改善箇所説明図

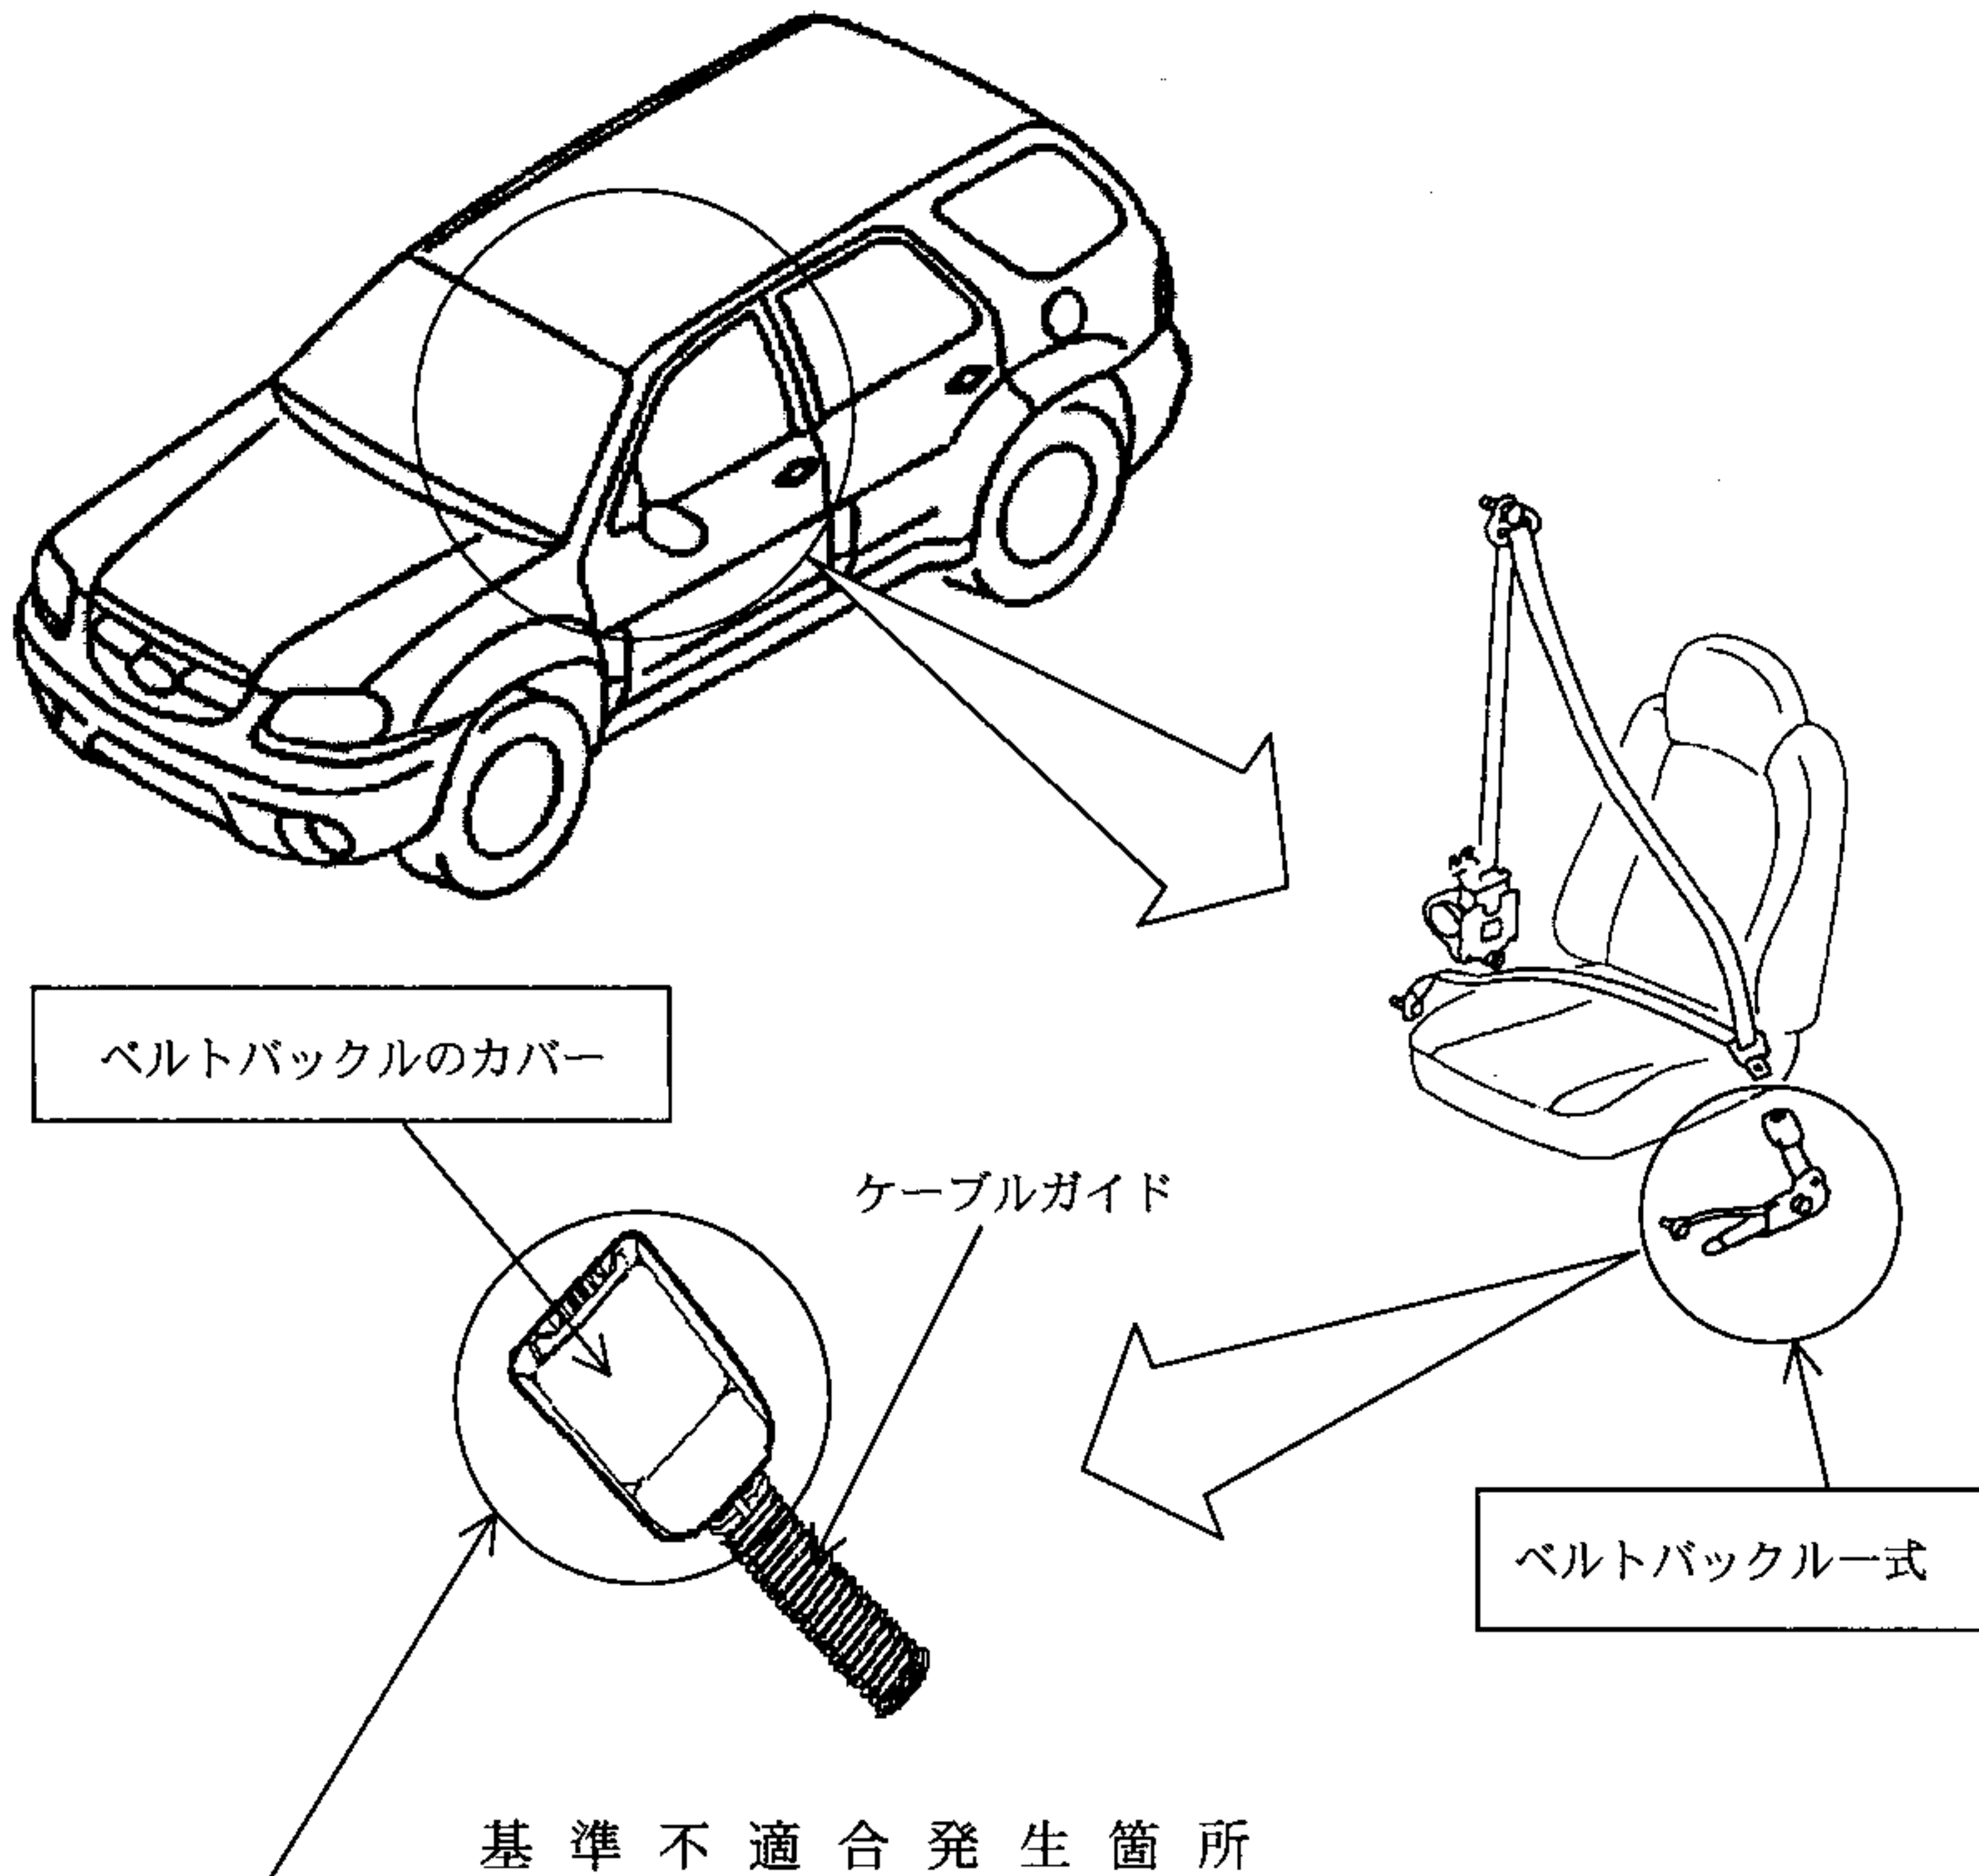
運転席及び助手席の座席ベルトにおいて、ベルトバックルのカバー内側の構造が不適切なため、ベルトバックルとケーブルガイドの間を繰り返し折り曲げると、当該カバー内側にある突起（ベルト装着時の異音を防止するためのもの）が破損し、その破片がロック機構に噛み込むものがある。そのため、ロック機構が正常に作動しなくなりベルトが装着できない、または装着したベルトが体を動かすなどわずかな負荷で外れるおそれがある。

全車両、運転席及び助手席のベルトバックルを点検し、ベルトが確実にロックする場合は、当該ベルトバックルのカバーを対策品と交換する。また、ベルトが確実にロックしない場合は、ベルトバックル一式を新品と交換する。

識別：運転席シート取付けボルト（右前）
に黄色ペイントを塗布する。
